改善箇所説明図

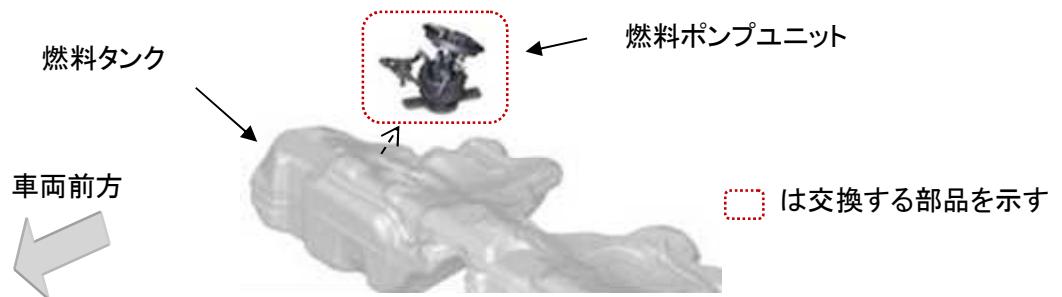
燃料ポンプにおいて、配線と端子の圧着作業が不適切なため、過度に圧着されているものがある。そのため、電気抵抗の増加によって当該部分が過熱して周辺部分が溶損し、燃料が漏れるおそれがある。

全車両、当該燃料ポンプを対策品と交換し、端子コネクタを新品と交換する。
